Rapport du Jury.

Naturgeschichtliches Museum in Genf.

Concours pour le Muséum d'Histoire Naturelle de Genève.

1er prix. Projet „Darwin“. — Auteur: M. Maurice Brallard, architecte à Genève.

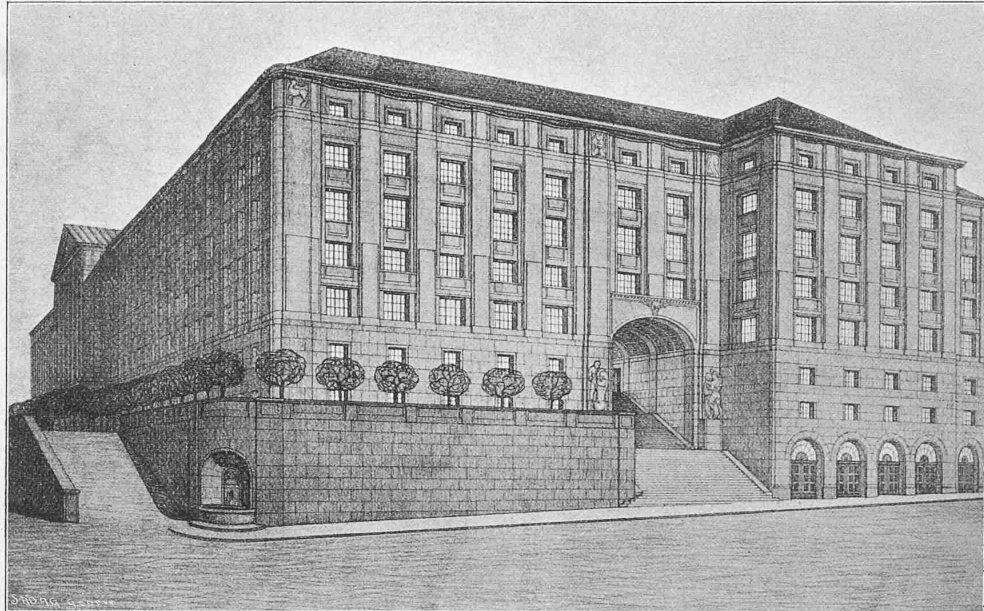
N^o 1. «Darwin». Le plan est absolument conforme aux données du programme et ne présente aucune complication de

construction. L'escalier devrait être un peu mieux séparé du hall. Les entrées de service du côté de la rue de Malagnou sont bien placées. Pour permettre l'accès des chars, il faudrait cependant apporter quelques modifications aux abords. Le passage public sur le boulevard Helvétique est bien proportionné. Quant au passage prévu sur la voie de tramway, au haut de la rue de Malagnou, il

vard Helvétique. Cette idée très heureuse a pour effet de diminuer la trop grande hauteur de l'édifice à l'angle des deux rues. En outre, l'entrée du passage public se trouve bien encadrée. Le pavillon central ne dépasse pas les ailes, il est ainsi mieux en proportion avec le reste de l'édifice, et interrompt le moins possible le développement des lignes horizontales. De tous les projets pré-

ne pourrait s'exécuter sans changer le niveau de la voie. L'architecture des façades se distingue par son unité et sa simplicité. L'auteur a su tempérer la rigidité des lignes droites en introduisant dans les détails quelques formes plus souples. Les étages de sous-sol sont franchement traités comme de grands soubassements. L'éclairage des locaux inférieurs est assuré par l'abaissement de la terrasse qui soutient très bas le monument. On aurait pu sans inconvénients diminuer la largeur de cette promenade pour laisser plus d'espace libre du côté de la Rue Sturm. L'auteur a supprimé avec raison toute rampe et tout escalier dans l'axe de l'édifice et s'est borné à prévoir des moyens d'accès aux deux extrémités de la terrasse. En reculant légèrement la façade terminale de l'aile ouest du Muséum, l'auteur a pu retourner la terrasse sur le Boule-

sentés, le n° 1 a le cube le plus réduit. Cette qualité, jointe à la sobriété de l'architecture permettrait de l'exécuter dans les limites du programme.

II^{me} prix ex aequo. Projet „Granit“. — Auteurs: MM. G. Revilliod & M. Turrettini, architectes, et John Torcapel, Genève.

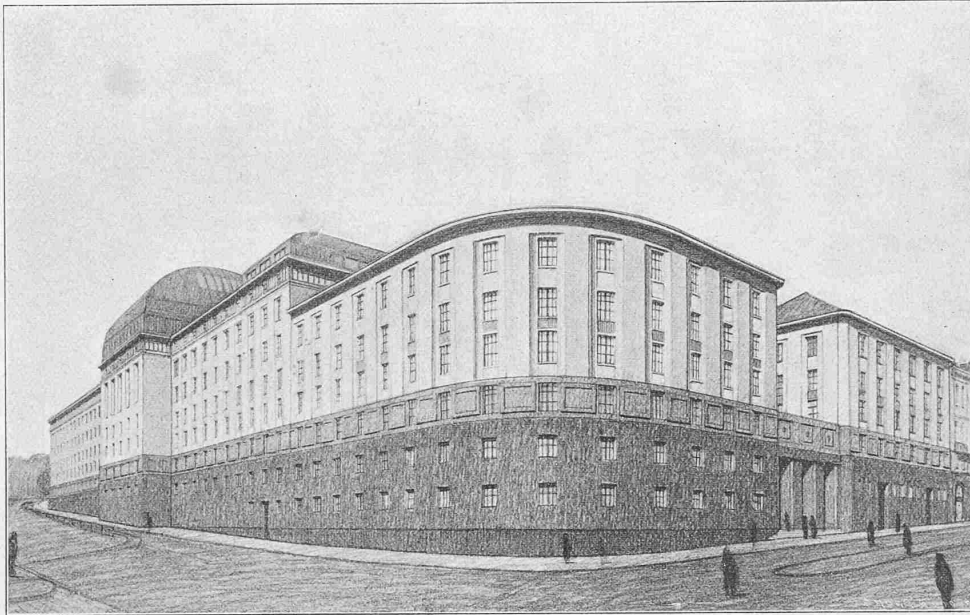
simple pourrait sans inconvénient être développé sur une pareille longueur; la variante avec angle arrondi est décidément monotone, même en tenant compte du contraste prévu entre les matériaux du socle et ceux des étages. Il manque un accent qui marquerait un peu mieux cet angle qui joue un rôle important dans l'aspect

N^o 14. «Granit». Les dispositions intérieures sont très bonnes. L'escalier est bien compris; toutefois l'entrée sous un palier est un peu basse. La porte de service est très bien placée. Des deux solutions prévues pour le passage public, celle de la variante n'est pas admissible, car elle interrompt complètement la circulation dans les sous-sols. Les deux partis proposés pour l'agrandissement du Musée du côté du Boulevard Helvétique, sont également critiquables. On ne peut supprimer un étage du bâtiment ni diminuer la profondeur des salles. Cela empêcherait le développement logique des collections. Les façades ont beaucoup de distinction dans leur sobriété voulue. On se demande toutefois si un parti aussi

général de l'édifice. La variante avec l'escalier et le passage est évidemment plus satisfaisante, au point de vue purement architectural. Le pavillon central est une belle masse bien équilibrée. La coupole est cependant trop importante et sa silhouette manque un peu de fermeté. Le cube trop élevé de la construction ne permettrait pas d'édifier un bâtiment rentrant dans les limites du programme même en utilisant les matériaux proposés.

1^{er} prix ex aequo. Projet „La Taupe“. — Auteurs : MM. L. & F. Fulpius, architectes, Genève.

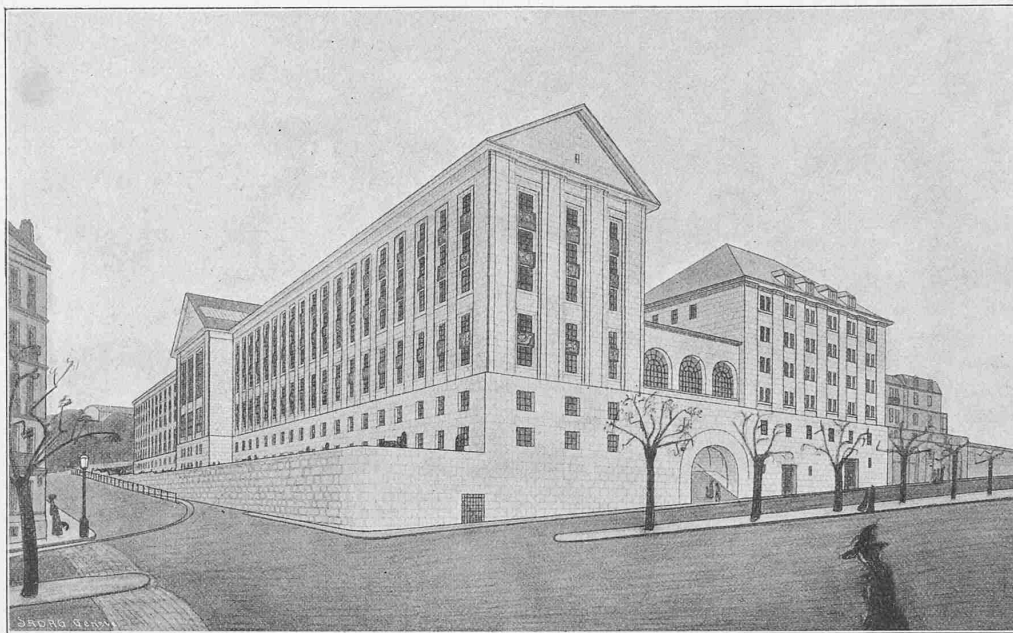
N^o 16. «La Taupe». La disposition des escaliers est excellente. Elle a permis de donner une hauteur suffisante au vestibule d'entrée. Les portes de service sont trop nombreuses; aucune d'entre elles n'est disposée de façon à permettre l'accès direct des marchandises par la rue de Malagnou. Le plan d'aménagement des abords pour la première étape est intéressant; il pourrait être exécuté à peu de frais. Le plan des bâtiments pour la seconde étape est excellent; il permet de développer les collections en reproduisant simplement les dispositions adoptées au début. En façade, le parti adopté est très simple. Le corps central n'a pas trop d'importance. Le détail

est d'une sécheresse excessive. La silhouette des façades sur le Boulevard Helvétique est trop découpée. Le fronton de l'aile augmente l'impression de hauteur produite par l'immense mur qui n'est pas soutenu par une terrasse. L'architecture des corps de bâtiment intermédiaire dans lequel se trouve le passage a été traitée avec

négligence. Les façades du pavillon central au sud et au nord manquent d'unité. D'un côté les fenêtres ont des dimensions trop variées, de l'autre il y a des différences d'échelle trop marquées entre les vides. La terrasse, sur rue de Malagnou avec sa ligne tranquille accompagne bien la façade.

III^{me} prix. Projet „Simplex“. — Auteurs: MM. A. Olivet et A. Camoletti, architectes, Genève.

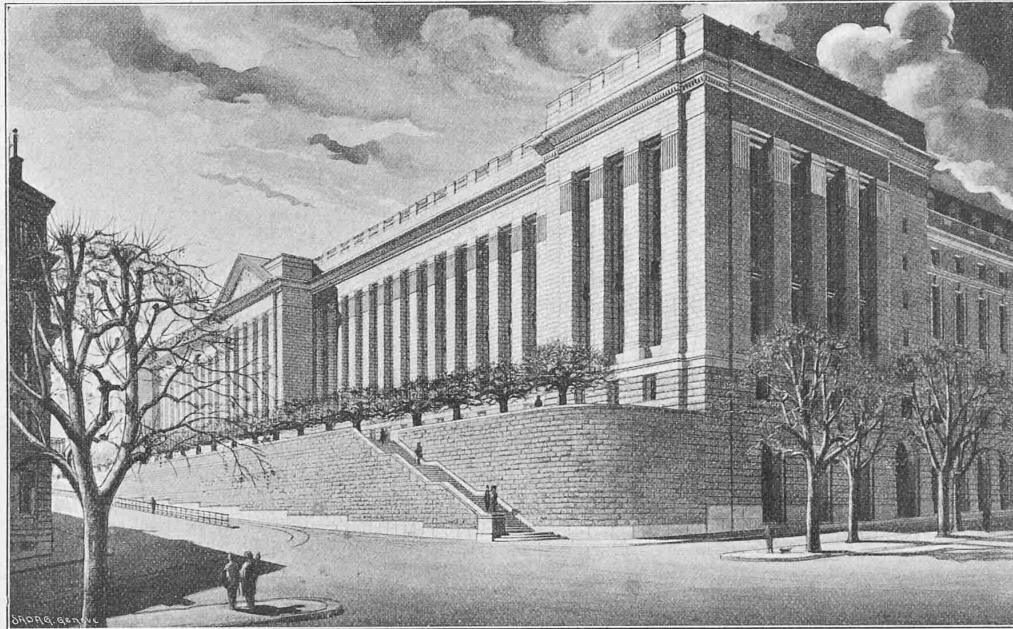
N° 3. «Simplex». Le vestibule central est bien éclairé. La hauteur relativement forte du vestibule d'entrée a été obtenue aux dépens des facilités de communication entre les étages. Pour passer du rez-de-chaussée au premier étage, il faut descendre plusieurs marches avant de trouver le départ de l'escalier. De même pour aller du premier sous-sol au rez-de-chaussée. L'entrée de service fait défaut, en tout cas pour la première étape. La porte de la bibliothèque, non prévue d'ailleurs dans le programme, ne pourrait servir d'accès indirect à d'autres locaux. La rampe montant du Boulevard Helvétique à la Rue Sturm est trop rapprochée du bâti-

ment principal. Son débouché supérieur n'est pas assez visible. Dans l'architecture des façades on sent un peu trop la volonté d'imposer un parti qui ne correspond pas de tous points aux dispositions intérieures. Ainsi l'étage des combles est entièrement caché derrière l'entablement, et les laboratoires sont éclairés au

moyen de vitrages. Quoiqu'il en soit, la façade principale se distingue par une crânerie, une puissance peu communes. L'ordonnance est d'une clarté et d'une simplicité vraiment classiques. L'absence de toit, très avantageuse au point de vue pratique, ne nuit en rien à l'impression d'ensemble. On peut se demander si l'effet que l'auteur a cherché à obtenir n'entraînerait pas une dépense de matériaux considérable. Pour avoir suffisamment de force, les piliers devraient avoir une saillie puissante. Il faut remarquer d'autre part que les baies sont très larges et qu'elles s'ouvrent jusqu'au sol, étant fermées par de simples balustrades. L'éclairage serait donc très satisfaisant. Les pavillons d'angle sans arrondi, ni pan coupé ont grande allure; la terrasse soutient et accompagne bien l'édifice. Le jury a constaté des inexactitudes dans les niveaux et des manques des concordances entre les plans et coupes, spécialement en ce qui concerne les sous-sols. Il est regrettable que cette conception grandiose soit d'une exécution coûteuse vu son cube très élevé (l'auteur ferait bien de revoir ses calculs).
